発電用原子炉施設に係る特定機器の設計の 型式証明申請 (審査会合コメント回答)

2023.2.16
日立造船株式会社

図1 応力-破断時間プロット

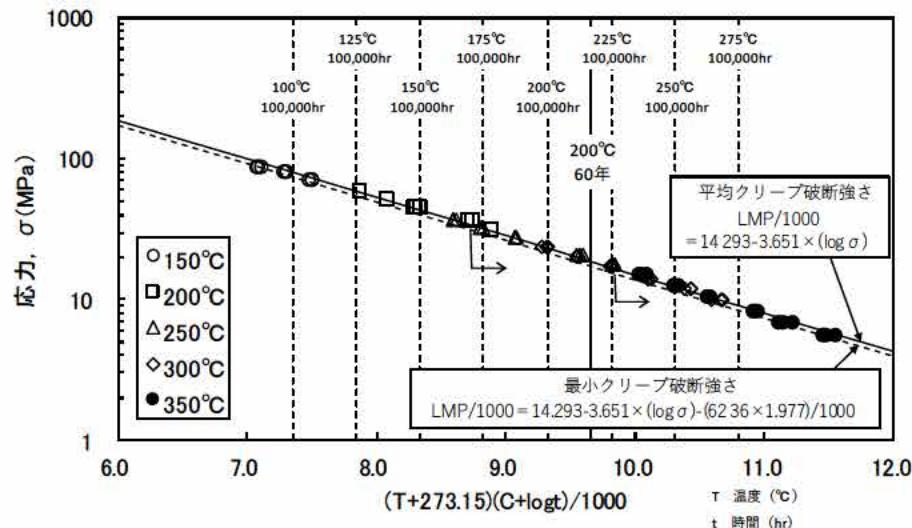
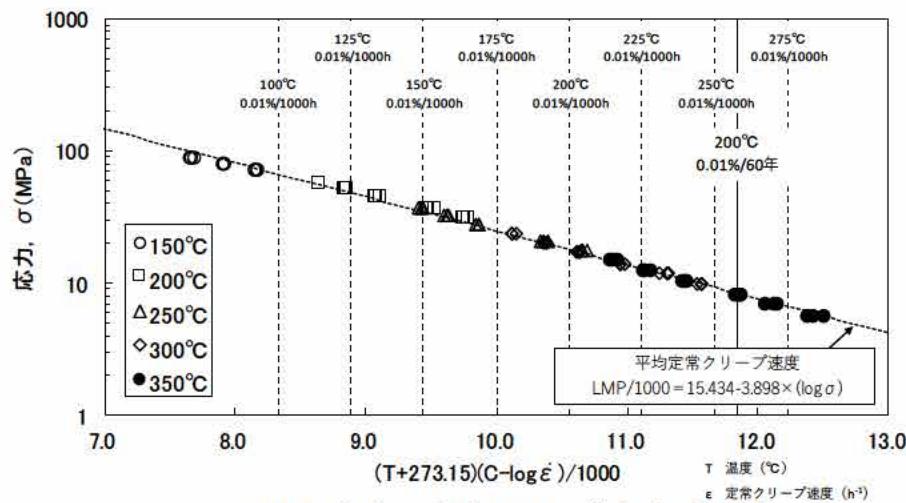
許容引張応力S値を設定する上で実施されているクリープ試験について、3000時間までの試験が完了し10,000時間まで実施することだが、終了する見通しは立っているのか。

一部の試験が継続中であると型式の承認に影響すると思われる。クリープ特性の考慮に試験結果が影響する場合は、今後の会合で説明し、申請書のS値を変更する場合は補正すること。

クリープ試験は一部の試験片が未破断であるが、残存する全ての試験片が**10,000時間を経過**しており、クリープ速度が定常クリープ域から加速クリープ域に遷移していることから、許容引張応力の評価に**必要な定常クリープ域のクリープ速度**（定常クリープ速度）の**取得が完了**しているものと判断できるため、2023年1月17日（試験時間：12,648h）までのデータを用いて整理し、**許容引張応力（S値）を補正**する。（一部の試験片を未破断として試験を終了）

なお、仮にクリープ試験を試験片が破断するまで継続した場合、試験時間が想定した破断時間を既に超えていることから、このデータを用いて許容引張応力（S値）を評価すると評価値が上昇することとなる。

しかし、バスケットに生じる貯蔵時の発生応力は1MPa未満であり、HZ-A3004-H112は最高使用温度の200°Cにおいて15MPa以上の許容引張応力を有することから、**試験結果の一部を未破断として取り扱ったとしても特に設計上の問題とはならない**。

図3 Al-Mg合金の熱伝導率と温度の関係に及ぼすMg添加量の影響 [2]

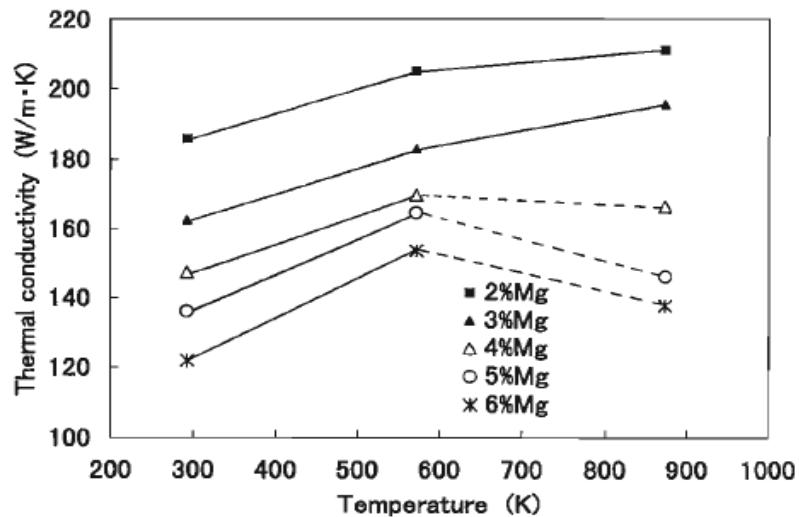
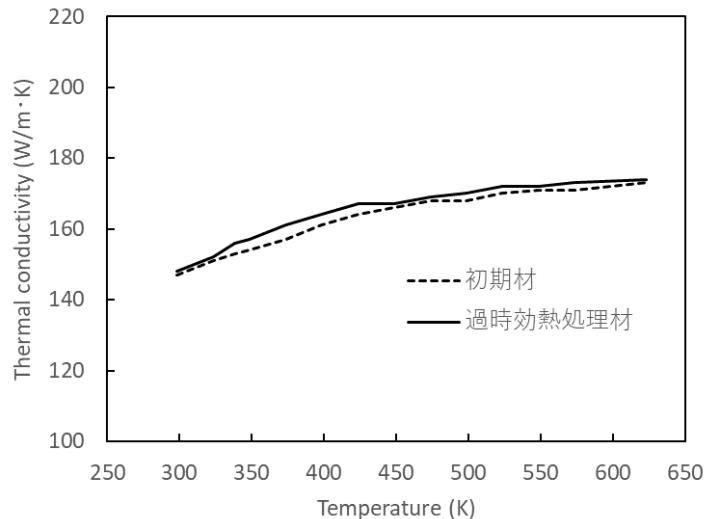
60年の設計貯蔵期間を経てもHZ-A3004はMn系分散相による分散強化とMgによる固溶強化が期待できることがあるが、強度とは別に伝熱機能への影響はないか。

図3にAl-Mg合金の熱伝導率と温度の関係に及ぼすMg添加量の影響を示す。

経年変化によりアルミニウム合金の純度が変化することはなく、熱伝導率などの物理的性質に有意な変化は生じない。

また、熱物性に対する60年の設計貯蔵期間における熱ばく露に伴う過時効の影響については、補足説明資料1-1 9.1項においてHZ-A3004-H112の初期材と過時効熱処理材の熱物性値が試験で確認されており、試験結果から**初期材と過時効熱処理材の熱物性値に有意な差のないことを確認している。**

図4にHZ-A3004-H112の初期材と過時効熱処理材の熱伝導率と温度の関係を示す。

したがって、熱物性に対する60年の設計貯蔵期間における熱ばく露に伴う過時効の影響は、無視し得るほどに小さいと推察されることから**伝熱機能への影響はない。**

Hitz-P24型本体内部圧力の経時変化

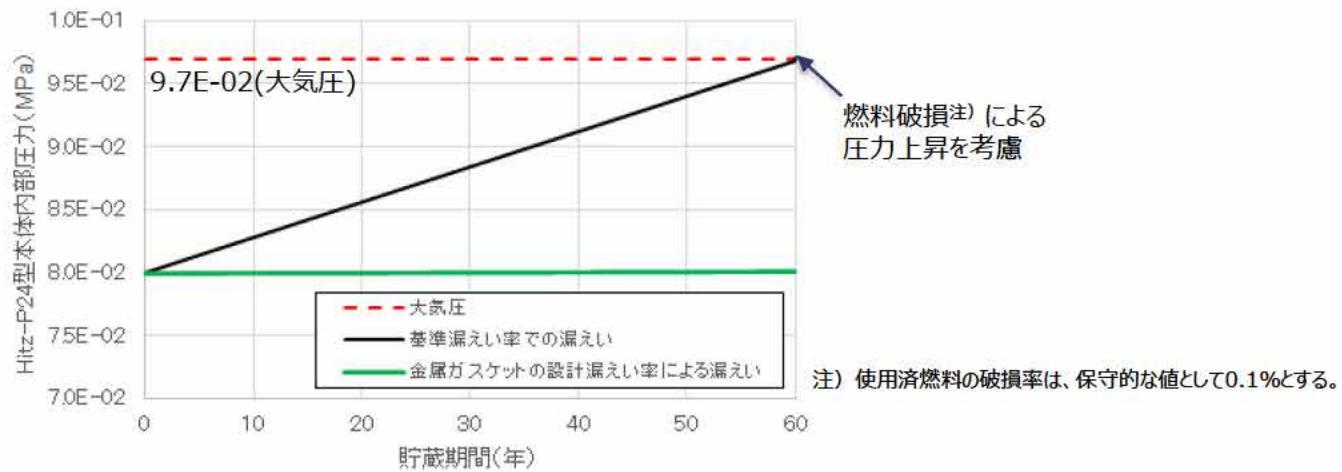
第15回審査会合 資料1－1 「最低温度の変更に伴う閉じ込め機能の評価」の変更箇所
 「設計貯蔵期間中に本体内部が負圧維持されることを評価」の変更箇所

Hitz-P24型に用いる金属ガスケットの漏えい率は基準漏えい率に対し、小さいことを確認した。

以上のとおり、設計貯蔵期間中に特定兼用キャスク本体内部を負圧に維持できる設計としている。また、一次蓋と二次蓋の間の圧力を監視できる構造としている。したがって、Hitz-P24型の閉じ込め機能に係る設計方針は妥当である。
